正誤表

『建築確認のための基準総則 集団規定の適用事例 2013年度版』の内容に一部誤りがありました。お詫びして訂正いたします。

図 1-7-6 高い開放性を有する建築物の部分（ポーチ等の建築面積の算定）

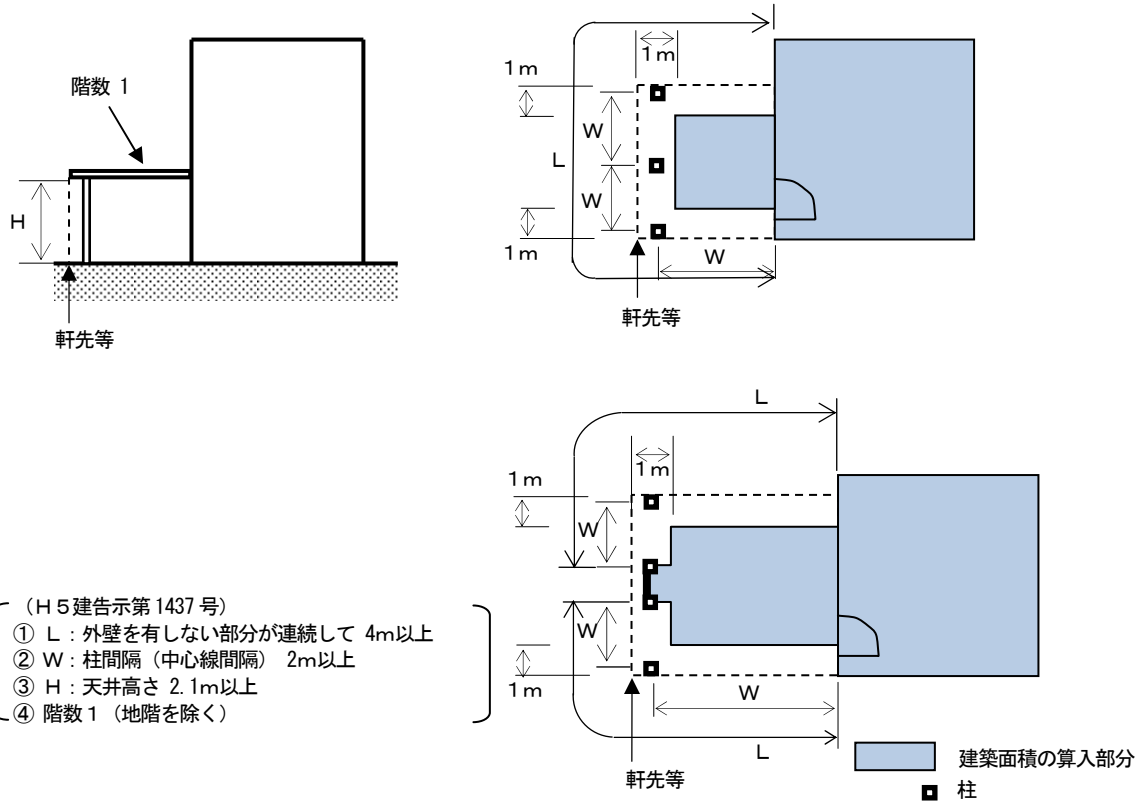
第一章 基準総則				
該当箇所			誤	正
章目	ページ	位置		
1-7	p46	【解説】 図1-7-6 別添1 参照	(右図赤囲み内) ・太枠線を細枠線及び点線を細枠線に変更 	
1-7	p77	【内容】 図1-7-42	・中心線（青・一点鎖線）のズレを修正 	
1-8	p81	【解説】 図1-8-5	・不等号の誤記 $A_1 + A_2 \begin{cases} \leq (A_a + A_b) / 8 \Rightarrow \text{「建築物の高さ」に不算入} \\ > (A_a + A_b) / 8 \Rightarrow \text{「建築物の高さ」に算入} \end{cases}$ $A_1 \leq A_a / 8, A_2 > A_b / 8$	$A_1 + A_2 \begin{cases} \leq (A_a + A_b) / 8 \Rightarrow \text{「建築物の高さ」に不算入} \\ > (A_a + A_b) / 8 \Rightarrow \text{「建築物の高さ」に算入} \end{cases}$ $A_1 \leq A_a / 8, A_2 > A_b / 8$
1-8	p86	表1-8-9	・以下の表頭の文言を削除 【以下の図及び最高高さは階段室等自体の高さが5m以下の場合の事例】	【以下の図及び最高高さは階段室等自体の高さが5m以下の場合の事例】

図 2-6-2 3 令第 132 条第 1 項の区域

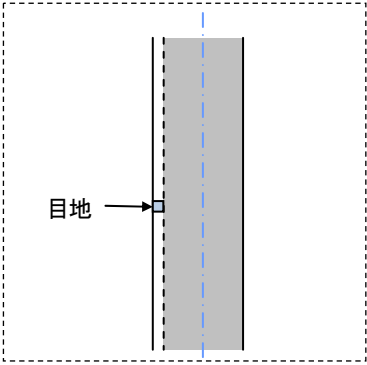
第二章 集団規定				
該当箇所			誤	正
章目	ページ	位置		
2-2	p144	【解説】 ・(1つ目)4行目	提供施設、③	提供施設 ^レ 、③
2-2	p146	【解説】 ・(2つ目)1行目	家庭電器具	家庭電 ^レ 器具
2-2	p151	【内容】 ・(3つ目)4行目	複合用途建築物	複合建築物
2-2	p154	【解説】 ・(1つ目)1行目	複合用途建築物	複合建築物
2-2	p160	参考 ・(2つ目)1行目	「原動機を使用する ^上 」	「原動機を使用する ^{工場} 」
2-5	p179	【解説】 ・(1つ目)2行目	(P 1 4 3)	(P 1 7 7)
2-6	p195	【解説】 図2-6-11	図の下に注釈を追加	※算定位置については参考
2-6	p196	【解説】 図2-6-12 図2-6-13	図の下に注釈を追加	※算定位置については参考
2-6	p200	【解説】 ・(1つ目)2行目	ただし、図1-1-7のような・・・	ただし、図2-6-23のような・・・
2-6	p200	図2-6-22 p200-201 別添2参照		
2-6	p200	【内容】 図2-6-23		
2-6	p200	【内容】 図2-6-24

図2-6-25 令第132条第2項の区域（道路B, D側）

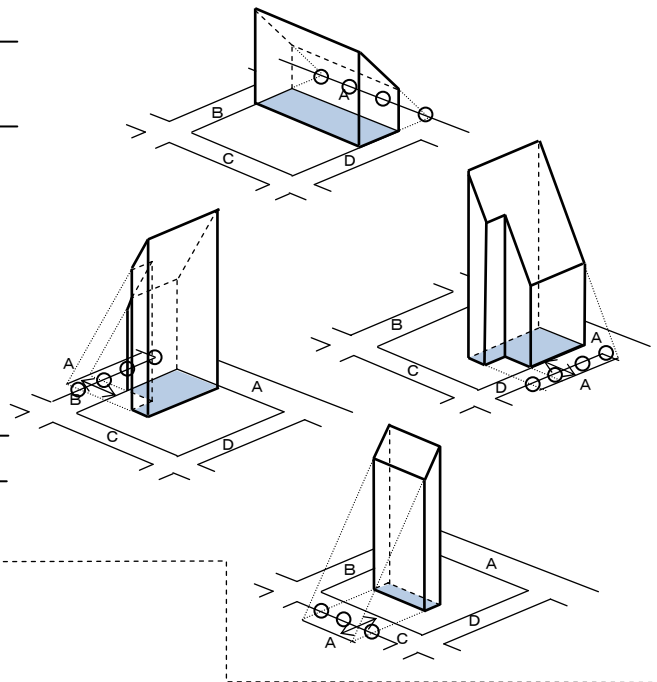
2-6	p201	【内容】 ・(一つ目)	前面道路 $B \cdot D (< C)$ について…前面道路が幅員 C を有するとして…	前面道路 $B \cdot D (> C)$ について…前面道路が幅員 $B \cdot D$ を有するとして…
2-6	p201	【内容】 ・(二つ目) 1行目	幅員 C を有するとして…	幅員 $B \cdot D$ を有するとして…
2-6	p201	【内容】 図2-6-25		
2-6	p201	【内容】 図2-6-26		
2-6	p201	【内容】 図2-6-27		
2-6	p201	【内容】 図2-6-28		
2-6	P201	【解説】 ・(一つ目)	前面道路 $B \cdot D (< C)$ 側からの…道路幅員 C を起点に…	前面道路 $B \cdot D (> C)$ 側からの…道路幅員 $B \cdot D$ を起点に…
2-6	P201	【解説】 ・(二つ目)	前面道路 $C (> B, D)$ 側からの…、道路幅員 C を起点に…	前面道路 $C (< B, D)$ 側からの…、道路幅員 $B \cdot D$ を起点に…
2-6	P202	【内容】 図2-6-29
